② 〈仕様変更〉

商品名	対象品番	2024.4カタログ 掲載ページ
樹脂コーティングパイプ	DP2807-4-PS (色:パールシルバー)	P6

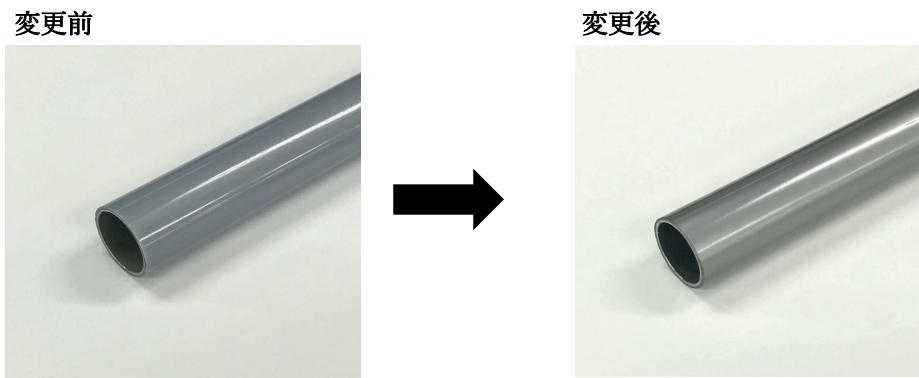
商品名	対象品番	2024.4カタログ 掲載ページ
静電ECOパイプ 静電樹脂コーティングパイプ 静電ストライプパイプ 静電スライドパイプ	EG2807-4-MS / EG2807-4-G / EG2807-4-B EG2807-4-GI / EG2812-4-MS EP2807-4-B / CL2807-4 / ES2807-4-B	P4,6,7

〈仕様変更内容〉

静電仕様を見分けるために、内部は黄色に変更
